改善箇所説明図

デジタル式運行記録計の内蔵時計設定

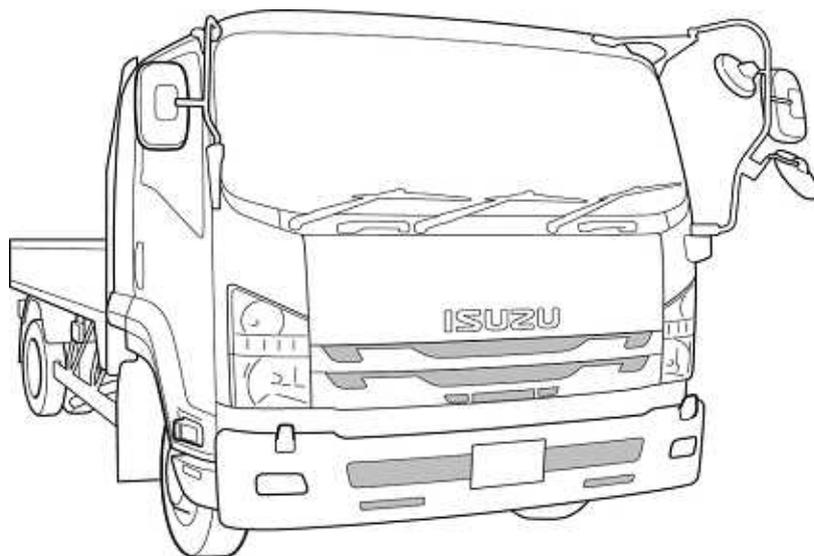
基準不適合発生箇所

デジタル式運行記録計を装着したトラックにおいて、取扱説明書の当該運行記録計の内蔵時計の設定方法の記載に不適切な箇所がある。そのため、時計がリセットされた場合、取扱説明書通りに操作しても時計設定ができず、当該運行記録計が作動しない。

全車両、適切な操作方法を記載した取扱説明書に交換する。また、点検し、デジタル式運行記録計の内蔵時計がリセットされている場合は時計設定を行う。

デジタルタコグラフ内部の時計の合わせかた

バッテリーを外したまま長時間車両を使用しなかったときなど、デジタルタコグラフ内部の時計設定がリセットされたときは、スタータースイッチを“ON”位置にすると照明（白）が点滅し、アラームランプ（赤）が点灯します。次の手順に従い、時計の設定を行ってください。

- ① マルチディスプレイの時計表示を現在時刻に合わせます。
インフォメーション表示 → 4-27 ページ参照
- ② 運行スイッチを、アラームランプ（赤）が消灯するまで押し続けます（約11～15秒間）。
- ③ 運行スイッチを離すと、照明（白）が点滅したままデータランプ（緑）とアラームランプ（赤）が交互に点灯（最大約1分間）します。次にデータランプ（緑）が約10秒点灯し、点滅に変わるとともに照明（白）が点滅から点灯に変われば、デジタルタコグラフ内部の時計がマルチディスプレイの時刻に設定されます。
照明（白）が点滅したままのときは、手順①からやり直してください。
